MANDAT D'ETUDE CONFIE A SIX ARCHITECTES AGRANDISSEMENT DU GYMNASE DE CHAMBLANDES - PULLY

RAPPORT DU GROUPE D'EXPERTS

NOVEMBRE 1992

MANDAT D'ETUDE CONFIE A SIX ARCHITECTES
POUR LE PROJET D'AGRANDISSEMENT
DU GYMNASSE DE CHAMBLANDES - PULLY

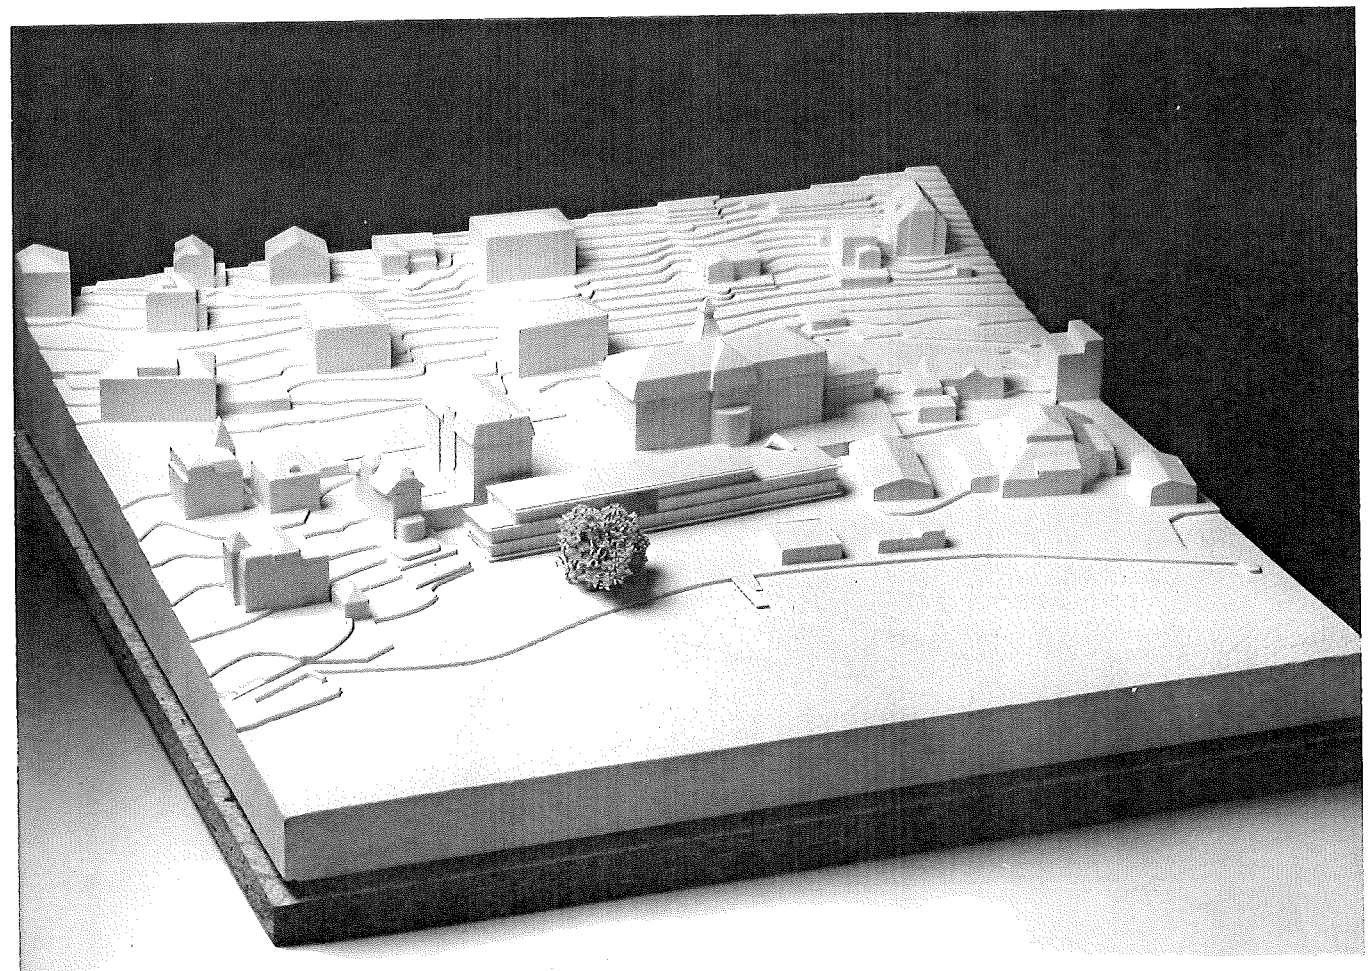
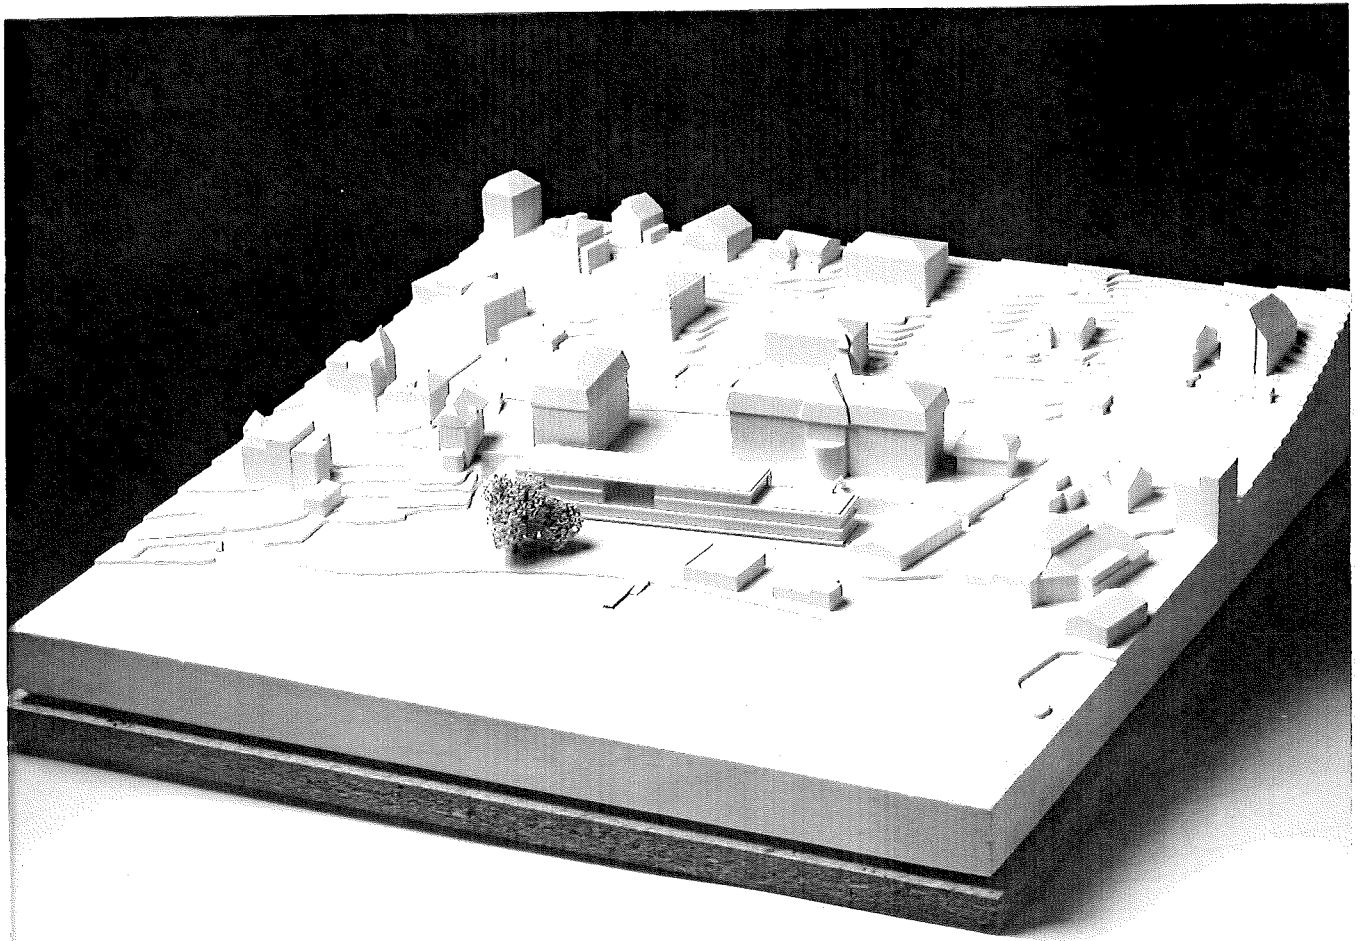
Le côté "cour" renforce la centralité et l'unité de cet espace d'accueil, en liant le bâtiment nouveau aux deux anciens par une égalité de traitement des trois entrées. La même pierre matérialise le mur qui ferme la cour et la même différence de niveau se présente pour accéder à l'entrée, à la différence que le mouvement est inversé pour descendre dans le nouveau bâtiment. Cette entrée est magnifiée par le cadrage du paysage lacustre qui se découvre depuis la cour, à travers le hall de distribution.

Le côté "lac" exprime la volonté d'affirmer le contexte avec ses deux bâtiments posés sur un plateau, par addition d'un troisième volume jouissant de sa propre autonomie architecturale.

Contrairement au caractère plus ancré, plus massif, se dégageant du côté "cour", le bâtiment, vu depuis le lac, présente un caractère de légèreté et beaucoup plus transparent, qui contraste harmonieusement avec l'aspect lourd et traditionnel des bâtiments existants. Le langage architectural est résolument contemporain et raffiné, avec dalles et pans de verre rythmés par une trame fine. Il en résulte une façade tout à la fois élégante et paisible, valorisant d'autant mieux le bâtiment principal qu'il ne masque pas sa rondeur.

A cet effet, les architectes ont interprété les gabarits imposés par le PPA, en regroupant vers le centre les deux élévations autorisées aux extrémités Est et Ouest de la volumétrie. Cette interprétation extensive, dans la mesure où le règlement ne laisse hélas aucune marge de manoeuvre en matière de gabarit, est compensée par une hauteur générale diminuée de 1m.

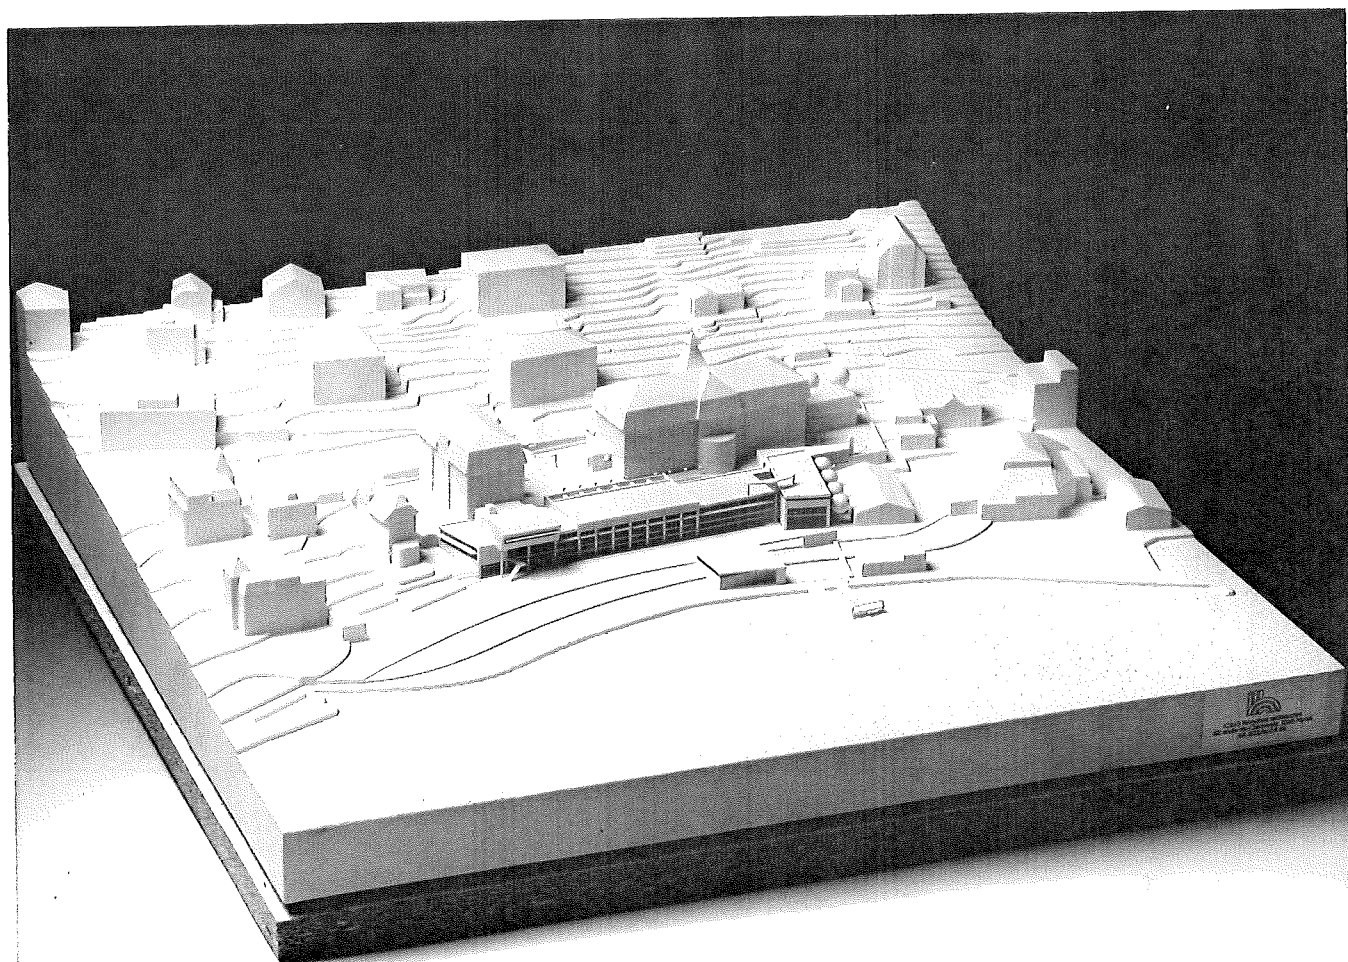
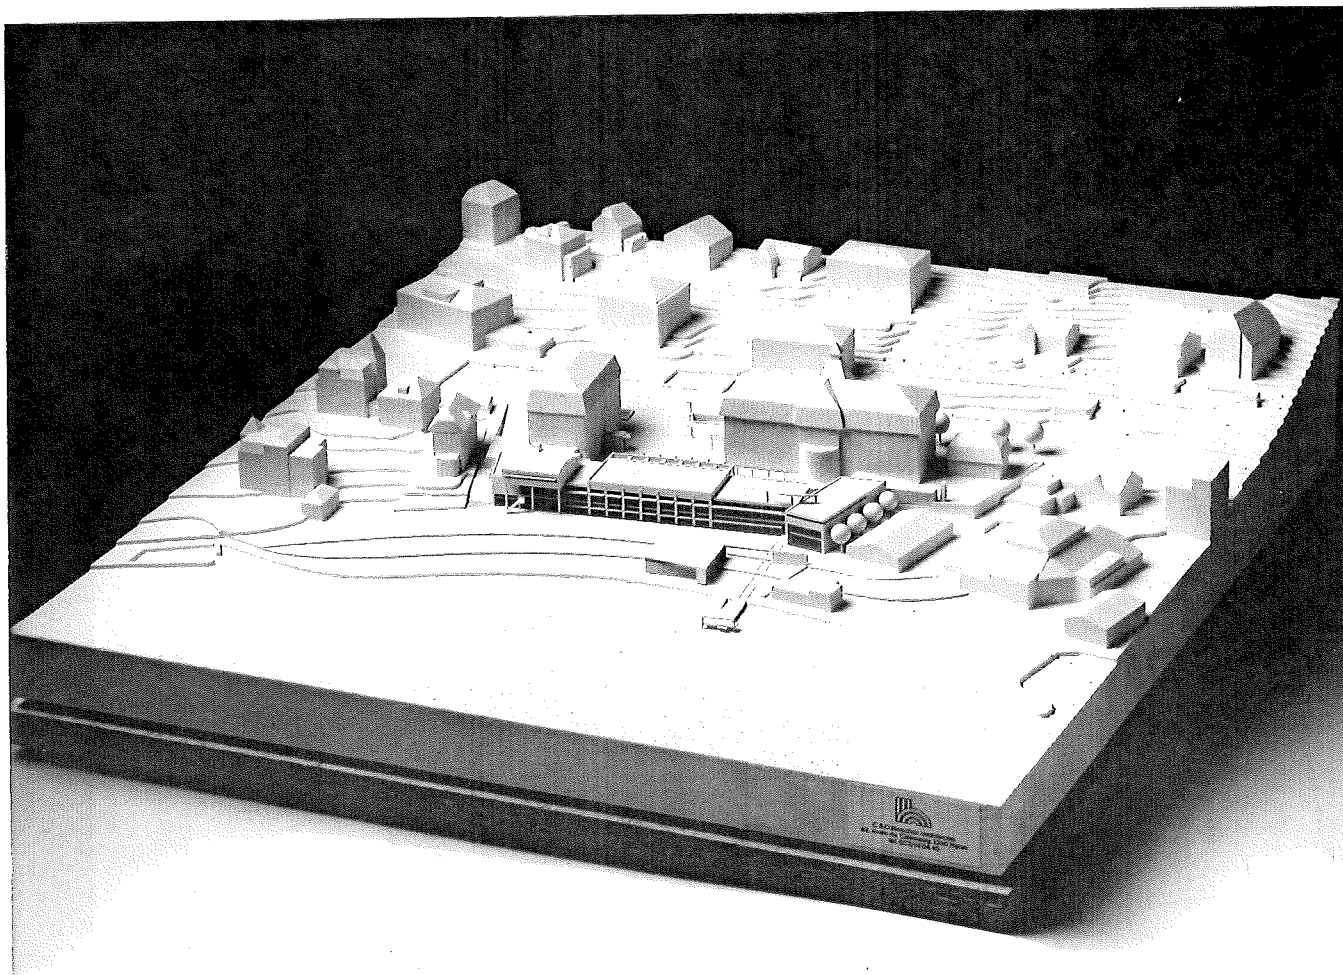
Le caractère tourmenté de l'ensemble est encore accentué par l'orientation oblique du volume en limite Est qui se réfère visiblement à la courbure du lac.

Dans son parti de s'adosser à l'arrière et de s'ouvrir vers le lac, le projet révèle une autre ambiguïté provoquée par la nécessité de pénétrer à l'intérieur depuis l'arrière, où se trouve la cour d'accès aux deux bâtiments existants. L'idée de créer un espace intermédiaire avec recherche de lumière zénithale est intéressante en soi, mais en contradiction avec la typologie imposée par l'adossement. Le dédoublement qui en résulte provoque un effet de redondance discutable.

En ce qui concerne l'aspect fonctionnel, le projet présente un grand respect du programme et des souhaits des usagers, à l'exception des trois marches pour passer de l'étage de chimie aux auditoriums.

Modulées en fonction de la salle de gymnastique, les salles de classe sont très profondes, mais bénéficient d'un double éclairage naturel par le cloisonnement en pavés de verre disposé du côté du couloir. Leur forme rectangulaire avec le petit côté en façade est cependant moins fonctionnelle qu'une forme carrée.

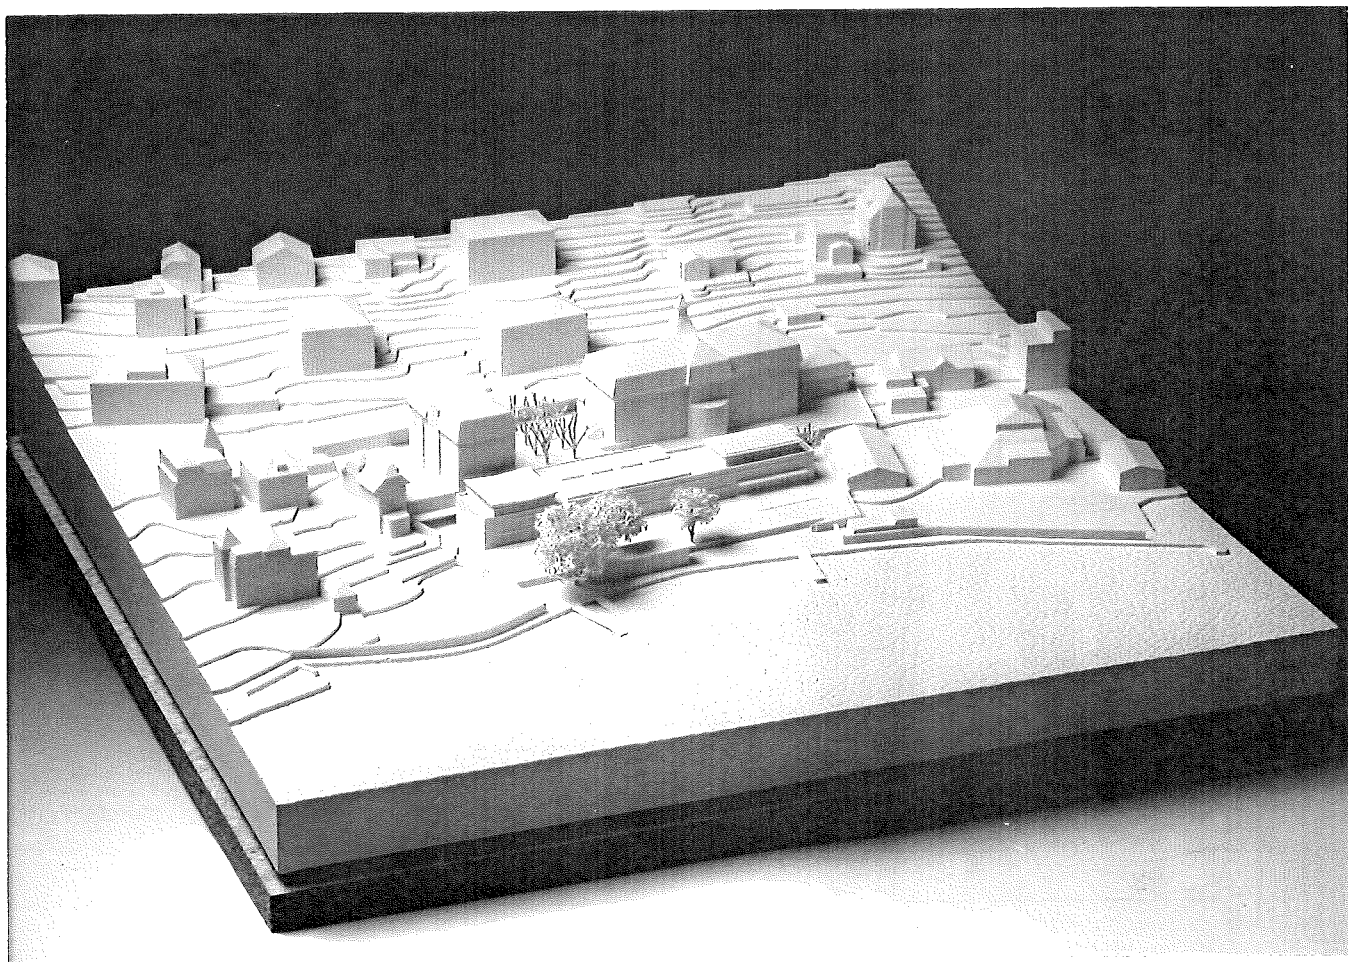
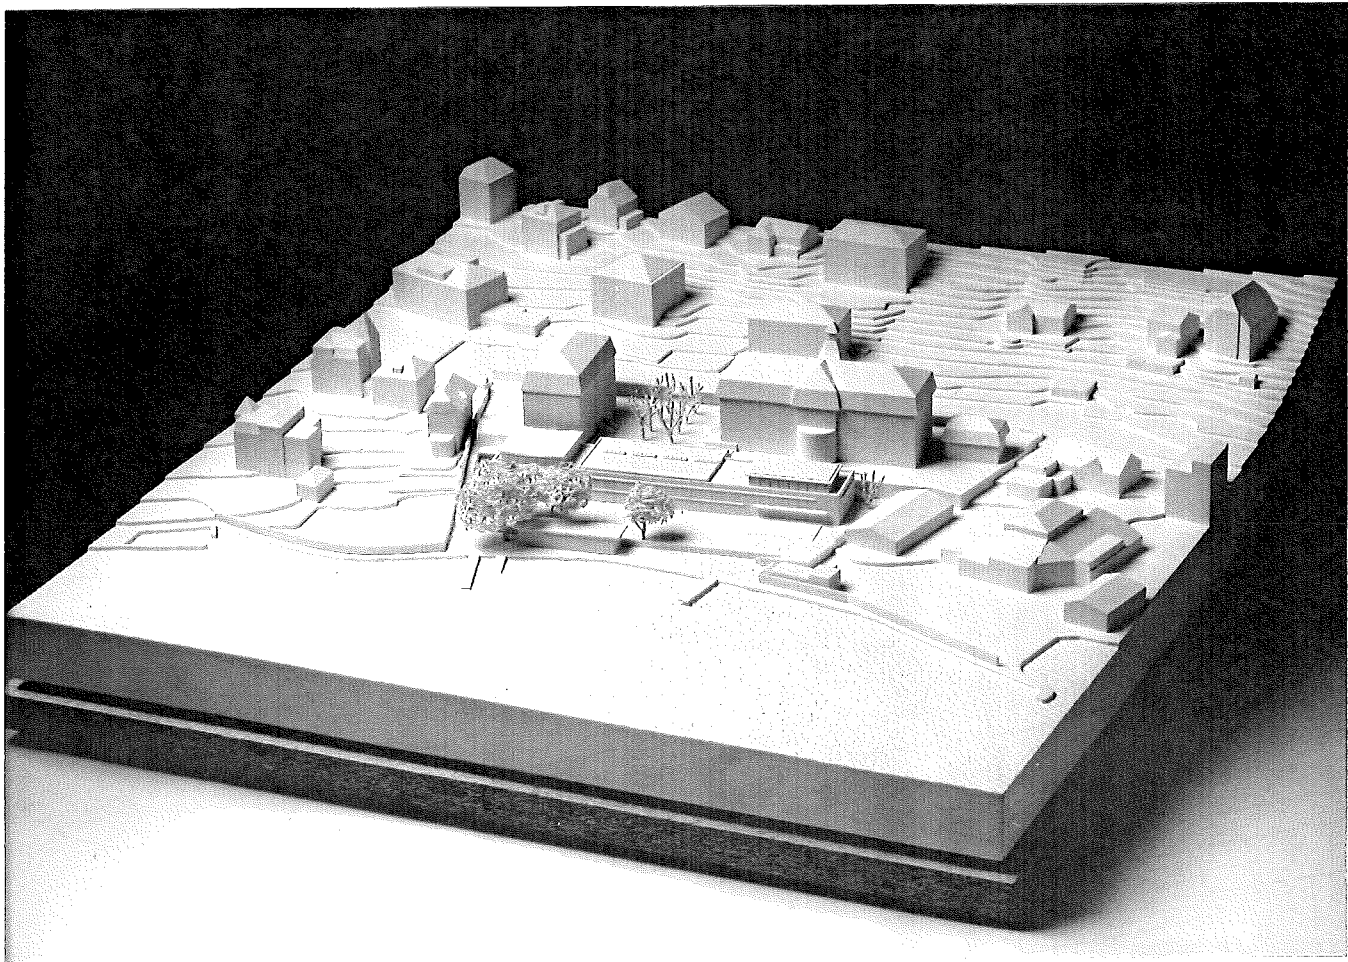
La coupe transversale est plus révélatrice des qualités du projet, notamment des relations recherchées avec le site.

Au nord, la route est prise en compte par l'élévation d'un mur "antibruit", créant une limite plus homogène. Une meilleure hiérarchisation des entrées dans le domaine du gymnase serait cependant souhaitable.

Au sud, le jardin qui s'étend devant le nouveau bâtiment est judicieusement surélevé pour lui conférer une certaine privacité par rapport à la promenade publique en bordure du lac. Ce caractère est renforcé avec l'implantation longitudinale du hangar à bateaux et son traitement léger en "cabanon de jardin".

La façade tirée devant la structure maintenue de la salle de gymnastique permet d'intégrer les parties nouvelles de part et d'autre. Le maintien de cette structure cause pourtant préjudice à la qualité des espaces, particulièrement à celui de la cour complètement bouchée par le mur arrière. Ce barrage très fort n'incite pas à pénétrer dans le bâtiment nouveau, d'autant plus que l'entrée Ouest est aussi peu attrayante qu'une entrée de service. En outre, l'espace majeur que constitue la cour centrale n'a plus aucun rapport avec le lac.
